RROP-Entwurf 2015; Stellungnahmen im Beteiligungsverfahren

2. Stellungnahmen von Unternehmen und Interessensgemeinschaften im Bereich Windenergie

Abb. 1: Potenzialgebiet (rot umrandet) bei Kuhstedt, Volkmarst und Altwistedt auf Basis der Arbeitskarte zum 1. Entwurf des RROP 2015. Eingeschlossene Waldflächen sind grün markiert.

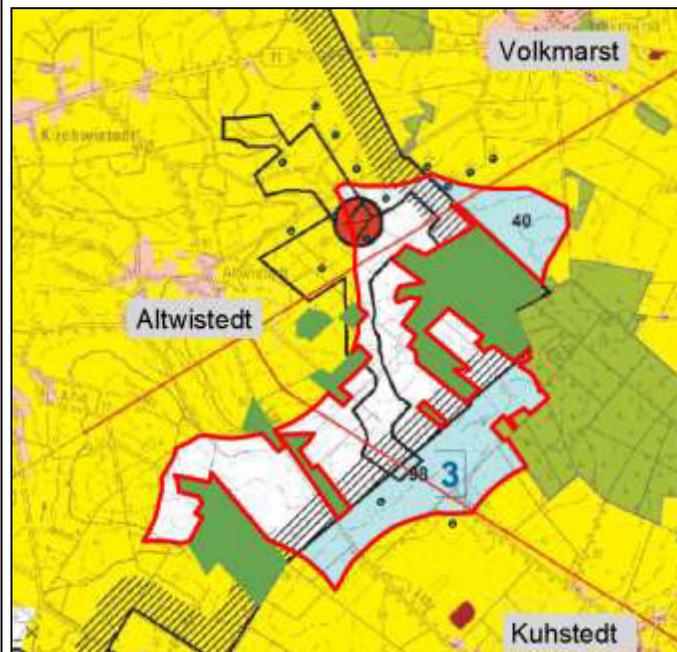
1. Gebietsdarstellung auf Basis der harten Tabuzonen
Auf Basis der „Arbeitskarte Windenergie“ als Anlage zur Begründung zum 1. Entwurf 2015 wurde im Grenzgebiet Altwistedt (LK Cuxhaven), Volkmarst und Kuhstedt unter Anwendung der harten Tabukriterien ein sehr großer Potenzialraum ermittelt (siehe nachfolgende Abbildung 1).

Die Fläche ist ca. 383 ha groß und bildet einen grenzüberschreitenden

Abb. 2: Potenzialgebiet (rot umrandet) bei Kuhstedt, Volkmarst und Altwistedt auf Basis der Arbeitskarte zum 1. Entwurf des RROP 2015, verändert mit der aktuellen Entwurfsfläche gemäß Neuaufstellung des RROP Cuxhaven Stand: 2015 auf Cuxhavener Seite. Eingeschlossene Waldflächen sind grün markiert.

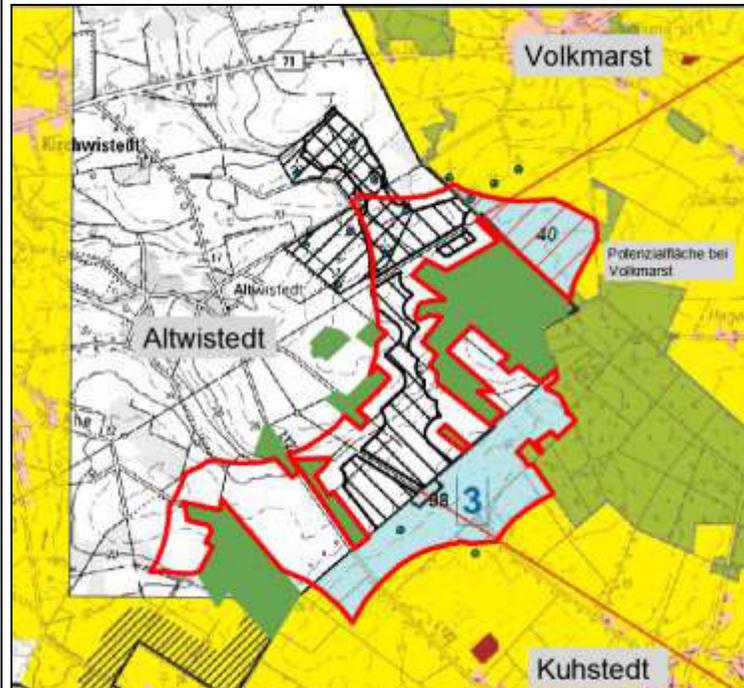
Potenzialraum und schließt die bestehenden Windenergieanlagen auf Cuxhavener Seite und bei Volkmarst zum Teil mit ein. Die gemäß RROP Cuxhaven 2014 dargestellte Potenzialfläche wird in der Arbeitskarte allerdings leicht verrückt (also in der Lage falsch) dargestellt. Zur besseren Vorstellung der richtigen Lage dient die nachfolgende Abbildung 2, hier aber mit der neuen Entwurfsfläche des RROP Cuxhaven 2015 :

Es wird deutlich, dass es sich hier um ein grenzübergreifendes Windpotenzialgebiet handelt, welches im Rahmen der Neuaufstellung der Regionalpläne auf Seiten beider Regionalplanungsträger (der Landkreise Cuxhaven und Rotenburg (Wümme)) gemäß Anwendung der entsprechenden Suchkriterien als geeignet eingestuft wird. Insofern sollte auch bei der weiteren Betrachtung der Potenzialflächen und Anwendung von weichen Tabukriterien dieser Sachverhalt einer besonderen

Abbildung 2 nördliche Teilfläche der Potenzialfläche 3.1. Annahme: Prägung als LSG-würdiger Bereich der Twisteniederung

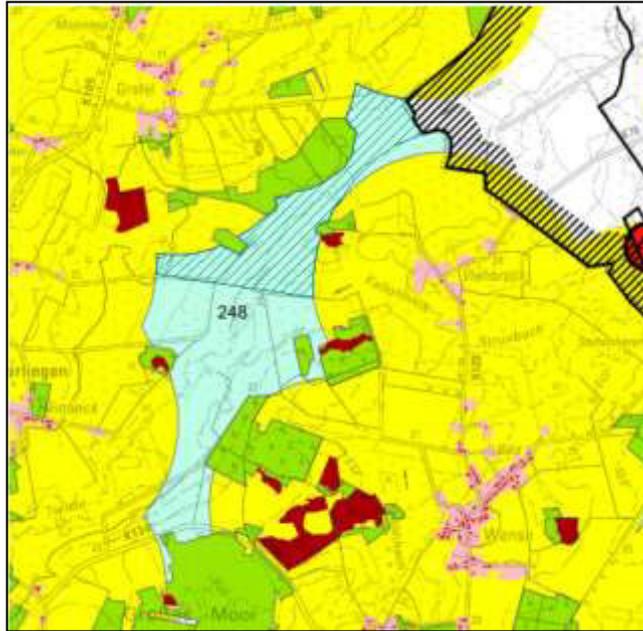
betrachtet. Die weitere Beurteilung erfolgt deshalb ausschließlich für den nördlichen Teil der Potenzialfläche, wie sie in der Abbildung 2 grün schraffiert dargestellt ist.

Abbildung 3 Ausschnitt „Landschaftsrahmenplan“ inkl. Nördlicher Teil der Potentialfläche

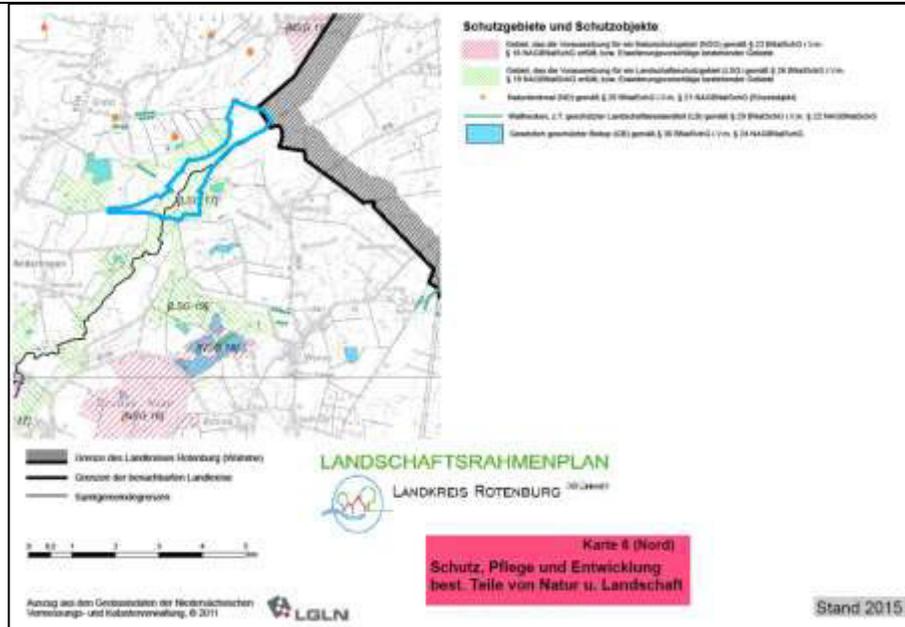
Gemäß Landschaftsrahmenplan (Abbildung 3) erfüllen Teile der Potenzialfläche 14 die Voraussetzungen einen Landschaftsschutzgebiets-Status zu erhalten (LSG 17).

Abbildung 4 Ausschnitt „Landschaftsrahmenplan Ackerland“ (in %) inkl. Nördlicher Teil der Potentialfläche

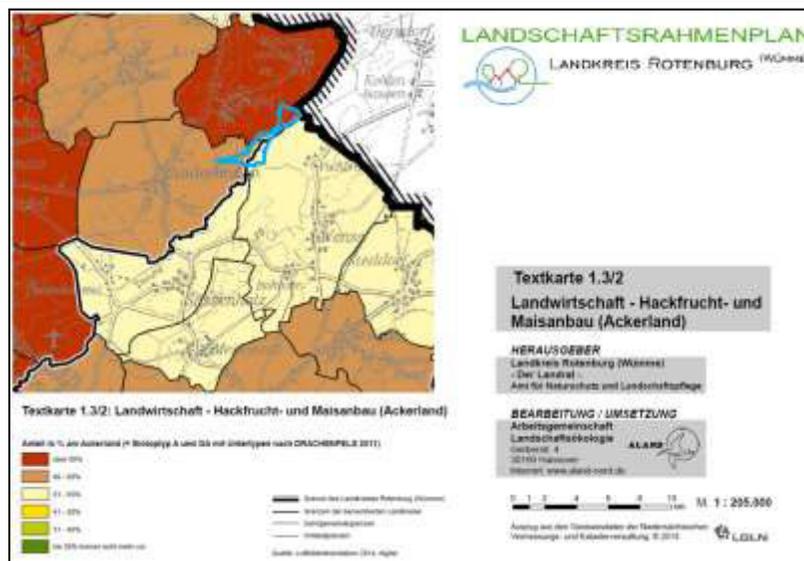
Aus der aktuellen Situation der Flächennutzung und des Landschaftsbildes vor Ort kann diese Einstufung nicht abgeleitet werden. Dem aktuellen Landschaftsrahmenplan ist u.a. auch der Anteil der Ackernutzung in den einzelnen Regionen des Landkreises Rotenburg (Wümme) zu entnehmen (Abbildung 4).

Abb. 1: Hier ist das Windvorranggebiet im Entwurf 2015 blau umrandet dargestellt. Der blaue Untergrund die Flächendarstellung (mit 241 ha Größe) der Arbeitskarte 2015. Die 1 steht für die Nummerierung des Gebietes in der Prüfung, welche der Landkreis dem Gebiet unterzogen hat.

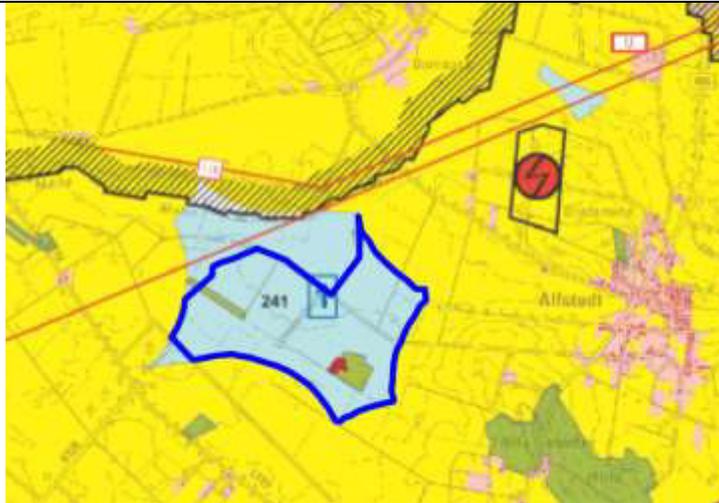
<p>Teil 2: Einzelne Gebiete:</p> <p>Zur Potentialfläche Nr. 1 Alfstedt/Ebersdorf:</p> <p>Das Gebiet ist in großen Teilen im ersten Entwurf des RROP als Windvorranggebiet ausgewiesen. Diese Ausweisung begrüßen wir ausdrücklich. Die Streichung des nördlichen Teiles ist dem Schutz von Wiesenvögeln geschuldet. Wir beantragen die Ausweisung in der ursprünglichen Größe von 214 ha, um den Potentialen des Gebietes gerecht zu werden. Die Belange des Naturschutzes werden im anschließenden immissionsrechtlichen Verfahren behandelt. Dort können die Vorkommen von Wiesenbrütern über die Eingriffsregelung entsprechend abgearbeitet werden. Hiermit beantragen wir die Erweiterung Richtung Norden in den Grenzen des Potentialgebietes.</p>	<p>Für den Windpark Alfstedt/Ebersdorf wurde im Auftrag der Energie 3000 GmbH im Jahr 2015 eine Erfassung und Bewertung der Brut- und Gastvogelfauna durchgeführt. Demnach kommt einigen Flächen eine hohe Bedeutung als Nahrungshabitat für Rastvögel (Schwäne, Gänse, Möwen) zu. In der Untersuchung wird vorgeschlagen, diese Bereiche von Windenergieanlagen freizuhalten. Dieser Vorschlag soll beim Zuschnitt des Vorranggebietes für die Windenergie berücksichtigt werden und führt dazu, dass das Gebiet im nördlichen Bereich nicht erweitert, sondern reduziert wird. Die Flächengröße des Vorranggebietes verringert sich von 176 ha auf 139 ha.</p>

Abb. 1.: Der blaue Untergrund die Flächendarstellung (mit 32 ha Größe) der Arbeitskarte 2015.

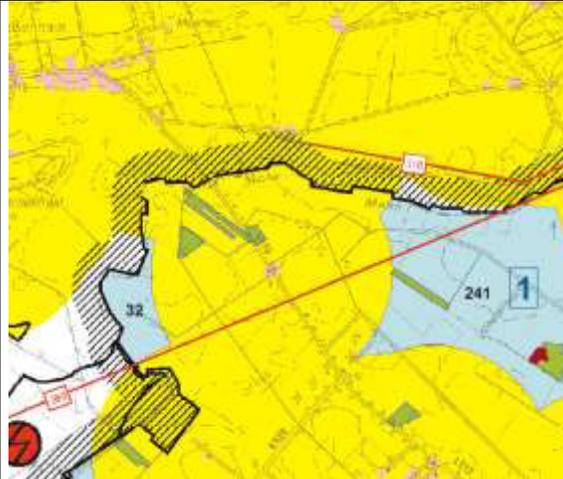
Zur Potentialfläche Ebersdorf:

Eine Ausweisung der Potenzialfläche erfolgt nicht. Die Potenzialfläche hat keine Mindestfläche von 50 ha.

Abb. 3: Rot schraffiert dargestellt die beantragte Erweiterung

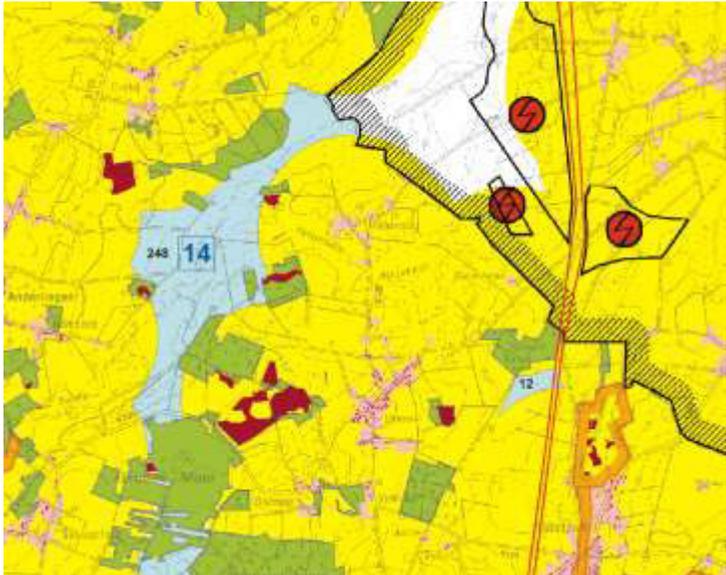
Des Weiteren beantragen wir die Ausweisung eines Windvorranggebietes im Nordosten der Potentialfläche Die Fläche besitzt eine Größe von ca. 105 ha (Siehe Abb.3) Es ist auch hier keine LSG-Würdigkeit laut LROP gegeben. Avifaunistisch ist die Fläche laut unseren Erhebungen als unkritisch einzustufen. Es besteht eine Vorbelastung durch eine im nördlich Bereiche durchlaufende Hochspannungsleitung sowie eine Bahnlinie. Südlich nahe angrenzend verläuft eine weitere Hochspannungsleitung. Somit erfüllt die Fläche alle Kriterien und ist aus unsere Sicht auszuweisen.

Abbildung1: Arbeitskarte - Der schwarze Balken markiert den Bereich der Potentialflächenabgrenzung, die nicht den harten und weichen Kriterien entspricht.

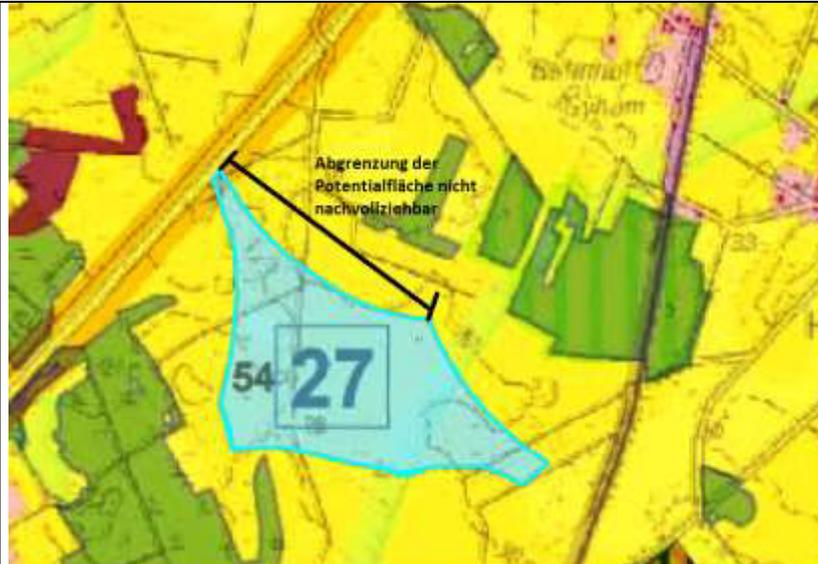
<p>5 Auseinandersetzung mit der Potenzialfläche Nr. 27 „Bereich südlich der A 1 bei Gyhum“</p> <p>Die Potenzialfläche Nr. 27 entspricht allen in der Tabelle a) Harte Tabuzonen und b) Weiche Tabuzonen aufgeführten harten und weichen Kriterien. Sie ist aufgrund der bestehenden Vorbelastung durch die Lage an der A1 besonders für die Windenergienutzung geeignet.</p> <p>In der Darstellung der Arbeitskarte beträgt die Flächengröße 54 Hektar. Jedoch ist die Abgrenzung nicht korrekt erfolgt, da es einen abgegrenzten Bereich gibt, der nicht durch harte und weiche Kriterien nachvollziehbar ist. Diesen nördlichen Bereich haben wir in der beigefügten Abbildung 1 markiert. Die Arbeitskarte ist diesbezüglich zu überarbeiten und die größere Fläche anzugeben.</p>	<p>Der Stellungnahme wird nicht gefolgt. Die Potenzialfläche bei Gyhum ist umgeben von Landschaftsteilen mit hoher Bedeutung für den Naturschutz (Niederungen von Wieste und Glindbach, Naturschutzgebiet Glindbusch). Daher soll in diesem Bereich kein Vorranggebiet für die Windenergie festgelegt werden.</p>

Abbildung 2: Arbeitskarte – Potentialfläche Byhusen

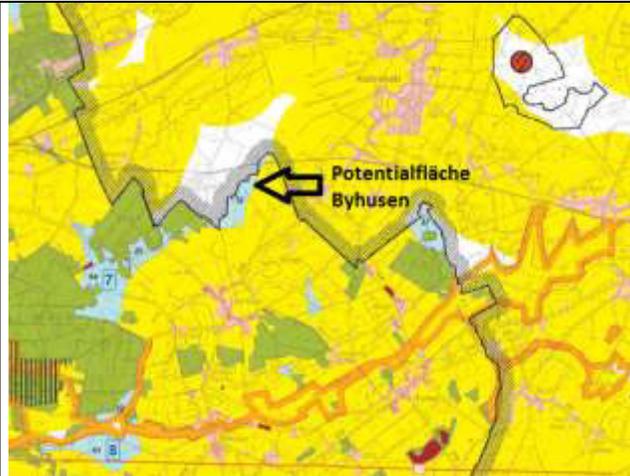
<p>5.3 Schlussfolgerung</p> <p>Somit stehen weder Tabu- noch Abwägungskriterien einer Ausweisung dieser Fläche entgegen. Wir fordern wir die Regionalplanung des Landkreises Rotenburg hiermit auf, das von uns identifizierte Windpotenzialgebiet „Nr. 27 südlich der A 1 bei Gyhum“ im weiteren Verfahren zur Neuaufstellung des Regionalen Raumordnungsprogrammes zu berücksichtigen und als „Vorranggebiet Windenergienutzung“ auszuweisen.</p>	
		<p>6 Auseinandersetzung mit der Fläche „Byhusen“</p> <p>Die Potenzialfläche Byhusen befindet sich nord-östlich der Ortschaft Byhusen an der Landkreisgrenze zum Landkreis Stade und ist nach den Kriterien des 1. Entwurfs des Regionalen Raumordnungsprogramms 32 Hektar groß. Sie wurde als Fläche unter 50 Hektar im zweiten Arbeitsschritt der Standortauswahl in den verbleibenden Potenzialflächen nicht in die Bewertung mit einbezogen.</p>	<p>Eine Ausweisung der Potenzialfläche erfolgt nicht. Sie hat keine Mindestfläche von 50 ha.</p>

Bild 3: wpd Erweiterungsvorschlag VRG Hammoor/Fintel - in Orange dargestellt

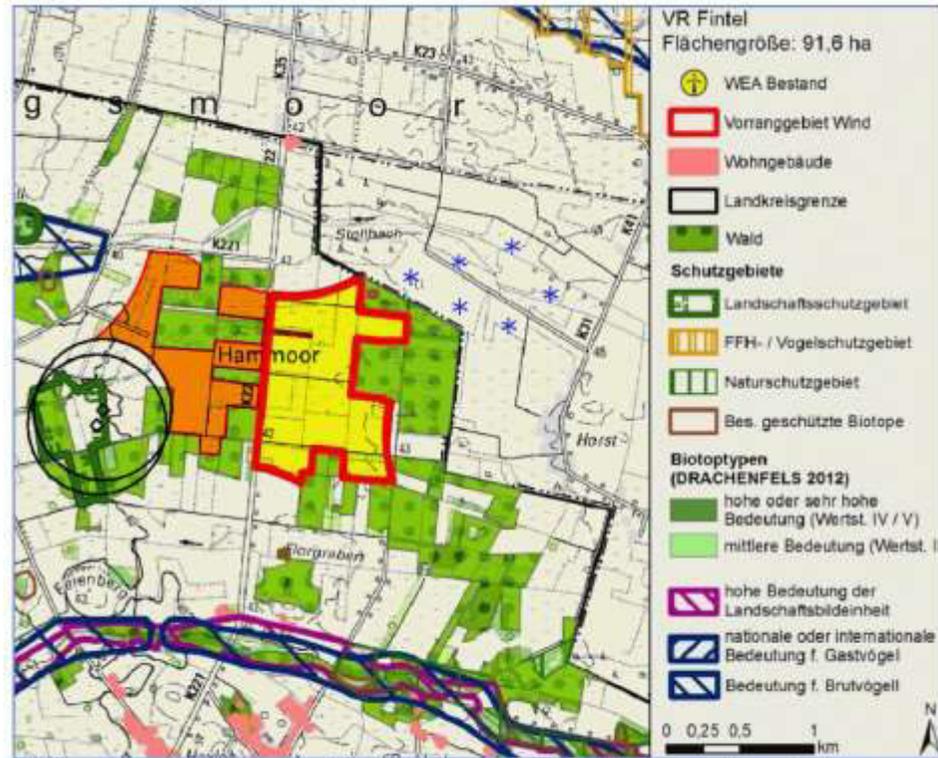
entsprechend unserer Darstellung auf Bild 3 in einen 2. Entwurf des RROP aufzunehmen.	
	wpd onshore GmbH + Co KG, Kassel		
		<p>Als Planer und Betreiber von Windparks möchten wir gern zu dem ausgelegten Entwurf des Regionalen Raumordnungsprogramms, hier insbesondere zur Potenzialfläche 37: „Bereich östlich von Hemslingen“ Stellung nehmen. Wir sind nicht der Meinung, dass die aufgeführten Gründe zur Nichtausweisung der Potenzialfläche rechtfertigen.</p> <p>In der Begründung des Regionalen Raumordnungsprogramms für den Landkreis Rotenburg (Wümme), Entwurf 2015 ist die Potenzialfläche 37 nicht als Vorranggebiete für die Windenergie in den Entwurf aufgenommen worden. Die Argumente, die gegen eine Ausweisung aufgeführt wurden, sind folgende:</p> <ol style="list-style-type: none"> 1. 600 m Abstand zum Naturschutzgebiet „Veersenederung“ 2. LSG-würdiger Bereich der Bruchwiesenbachniederung 3. Flächenzuschnitt <p>Zu Punkt 1: Naturschutzgebiete (§ 29 BNatSchG) sollen als hartes Kriterium von Windenergieanlagen freigehalten werden (vergleiche, Entwurf RROP 2015 für den Landkreis Rotenburg (Wümme), Beschreibende und zeichnerische Darstellung mit Begründung, Seite 75 – 76). Des Weiteren wird ein Schutzabstand zu Naturschutzgebieten von 500 m als weiches Kriterium bestimmt (vergleiche Seite 78).</p> <p>In der Beurteilung der Eignung der Potenzialfläche 37 (Bereich östlich von Hemslingen) wird nun angeführt, dass zu dem Naturschutzgebiet „Veersenederung“ laut „§ 3 Abs. 1 Nr. 11 der NSG-Verordnung die Errichtung von Windenergieanlagen in einer Entfernung von 600 m von der Grenze des NSG untersagt ist“ und folglich der nördliche Teil der Potenzialfläche beschnitten werden muss.</p> <p>Aus unserer Sicht ist nicht nachvollziehbar dargestellt, warum der Schutzabstand zum Naturschutzgebiet „Veersenederung“ größer ist als der Schutzabstand zu allen anderen Naturschutzgebieten (NSG) im Landkreis Rotenburg. Warum ist also die Schutzbedürftigkeit der „Veersenederung“ höher, als die von allen übrigen Naturschutzgebieten im LK Rotenburg. Wir fordern hier einheitliche Maßstäbe bei der Beurteilung der Schutzwürdigkeit von Naturschutzgebieten und eine Reduzierung des Schutzabstand zum NSG „Veersenederung“ auf 500 m.</p>	<p>Zu Punkt 1: Der Landkreis ist bei der Erarbeitung des RROP an rechtliche Vorgaben gebunden. § 3 Abs. 3 Nr.11 der Verordnung über das Naturschutzgebiet „Haaßeler Bruch“ untersagt die Errichtung von Windkraftanlagen in einer Entfernung von 600 m von der Grenze des NSG.</p>

wpd- Potenzialflächenvorschlag „Rhade“ (Flächenbegrenzung auf 52 ha):

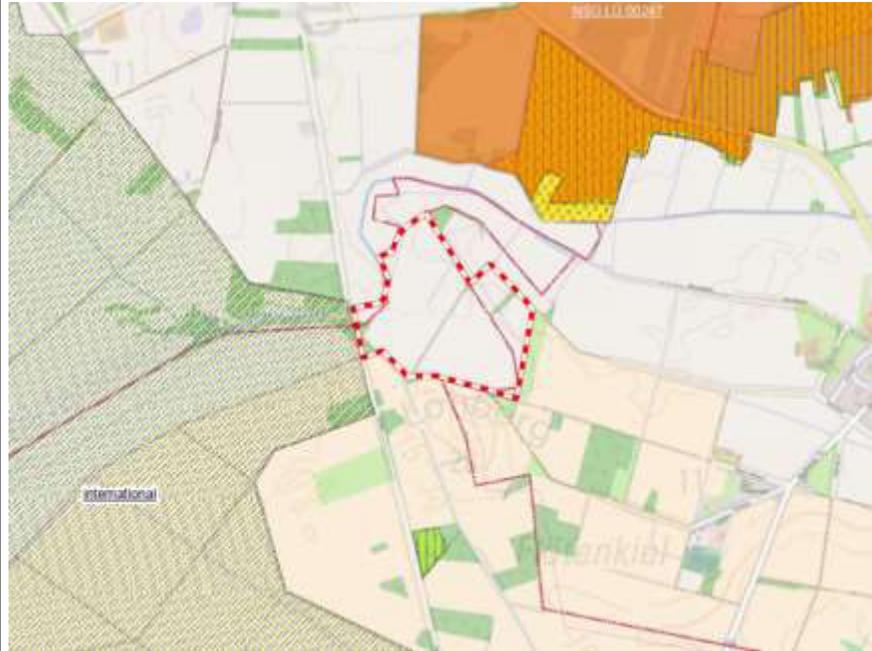
wpd onshore GmbH + Co KG, Kassel		
		<p>Flächenvorschläge</p> <p>1. Potenzialfläche Nr. 9 Bereich Tarmstedt/Hepstedt/Breddorf – 2.864 ha</p>	<p>Zu 1.: Der Flächenvorschlag Rhade gehört zu den Gebieten mit hohem Konfliktrisiko für Vögel. Der Landschaftsrahmenplan (S. 222) empfiehlt, auf die Errichtung von</p>

Bild 3: Lage des nicht mehr existierenden Hauses im Wald inkl. 1000 m Abstandsradius

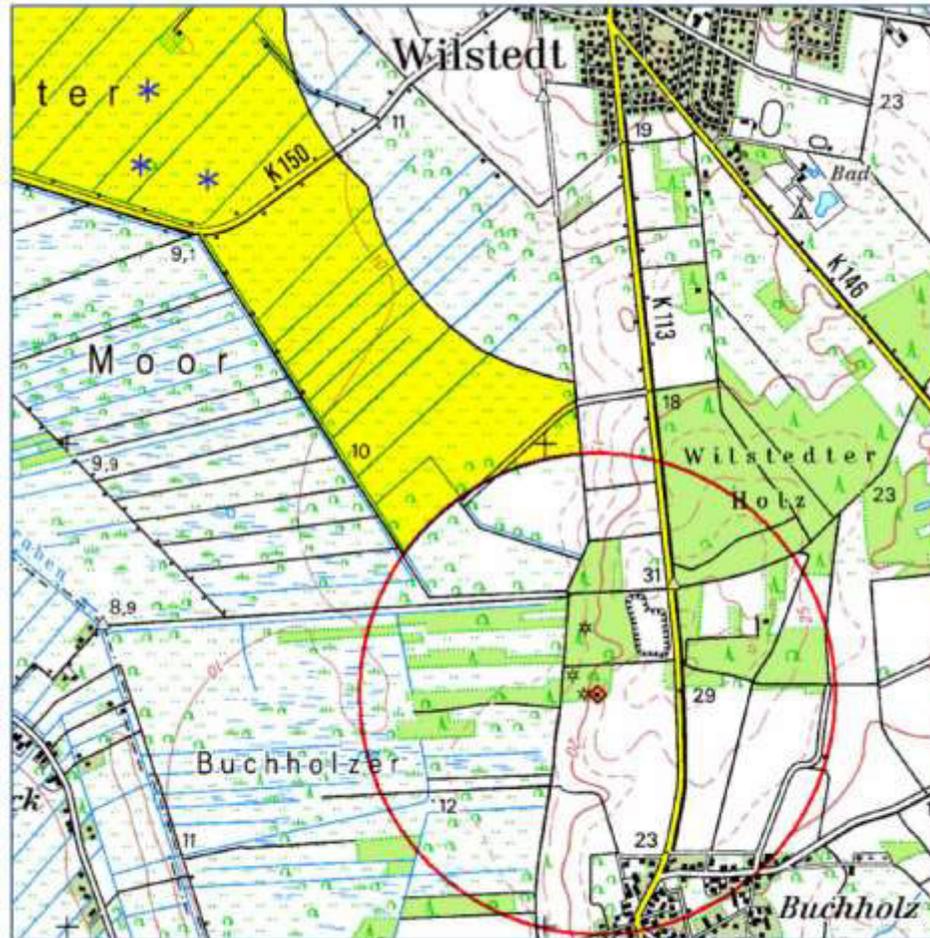
In der Vergangenheit stand im Wald zwischen Wilstedt und Buchholz westlich der K 113 eine Jagdhütte/Wochenendhaus. Die ursprüngliche Lage des inzwischen nicht mehr existierenden Gebäudes erkennen Sie auf dem folgenden Bild im Zentrum des roten Kreises. Der Kreis mit einem Radius von 1000 m entspricht Ihrem Abstand zu Wohngebäuden aus dem vorliegenden RROP Entwurf. Da dieser Radius das aktuelle Vorranggebiet exakt begrenzt, gehen wir davon aus, dass dieser Radius ursächlich für die Gebietsbeschnidung ist.

Bild 7: wpd Anregung - Südlicher Zuschnitt Vorranggebiet Windenergienutzung Wilstedt

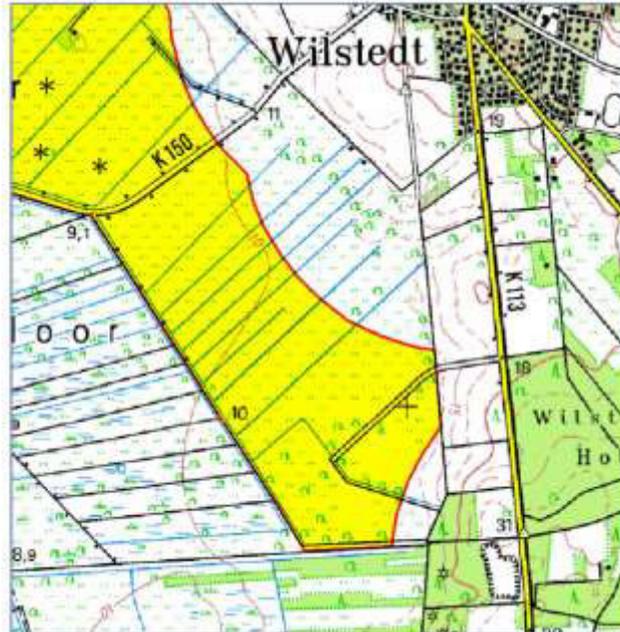
Als Ergebnis des Vorgenannten haben wir eine Karte erstellt, die den neuen Flächenzuschnitt des südlichen Bereichs des Vorranggebietes für Windenergienutzung Wilstedt zeigt. Diese Darstellung stellt unsere Anregung zur Erweiterung des Vorranggebietes im südlichen Bereich für den 2. Entwurf des RROP dar. Die Größe der Gebietserweiterung beträgt ca. 20 ha.

Bild 10: Ausschnitt Umweltbericht RROP 2015 – Flächenvorschlag wpd in Gelb markiert

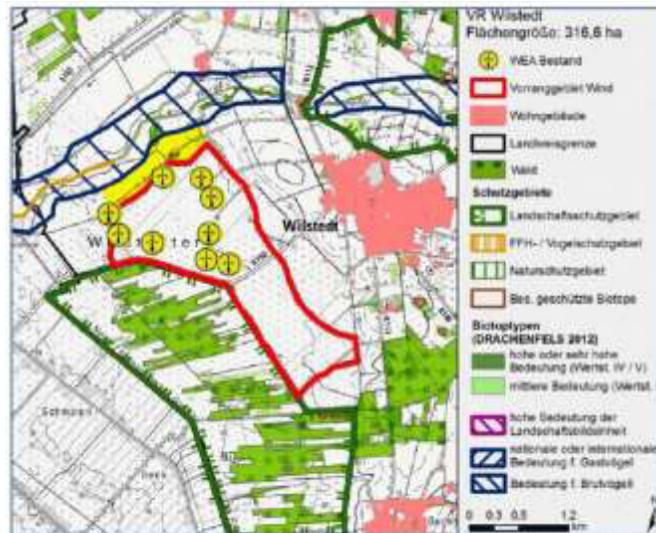
Wie man auf der Karte auf S. 68 in Ihrem Umweltbericht 2015 erkennen kann, verbleibt zwischen dem freizuhaltenden Brutvogelbereich entlang der Wörpe (blau auf Bild 10) und dem bestehenden Windpark (rot auf Bild 10) ein „weißer“ und somit grundsätzlich offener Bereich, der für die Errichtung von bis zu 3 WEA geeignet ist. Wir haben diesen „weißen Bereich“ auf Bild 10 in Gelb markiert.
